2. Вход (входы) в здание
МБУДО «Арт-Центр» г. Находка, 692930, Приморский край, г. Находка, ул. Спортивная, 17

I Результаты обследования:

Фото 2.1

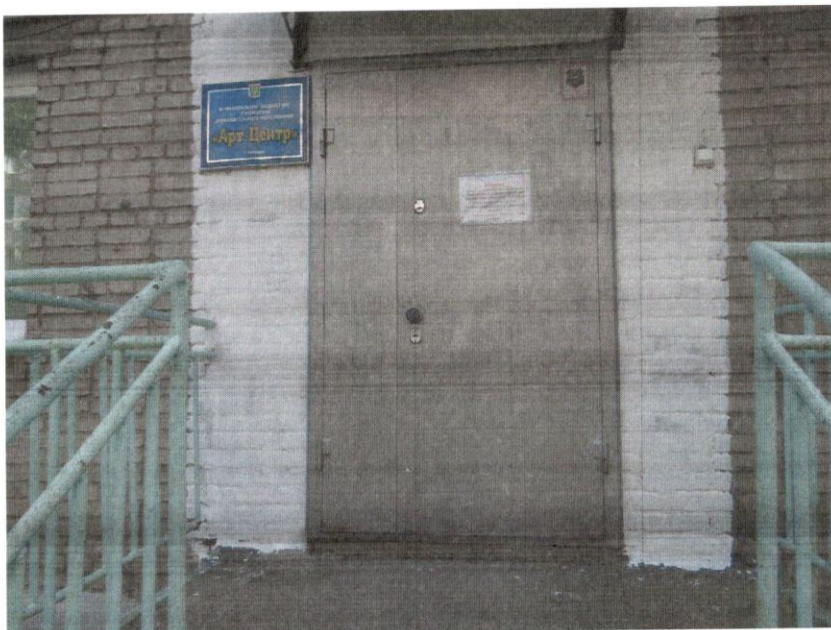
2.1	Лестница (наружная)	есть		2.1	Краевые ступени лестницы не обозначены контрастно, перед подъемом и спуском на лестницу отсутствуют предупреждающие тактильные указатели, лестница имеет открытые подступенки.	С С С,О	Обозначить краевые ступени лестницы яркой контрастной маркировкой. Обустроить перед подъемом и спуском на лестницу предупреждающие тактильные указатели с контрастной нескользящей поверхностью. Закрывать подступенки лестницы.	Текущий ремонт

2.3	Входная площадка (перед дверью)	есть		2.1, 2.2.	Перед входом в здание отсутствует кнопка вызова помощника,	К,О, С,Г, У	Обустроить рядом с началом подъема на лестницу кнопку вызова помощника на высоте 0,85-1,1 м. Обозначить ее специальной пиктограммой на	Текущий ремонт
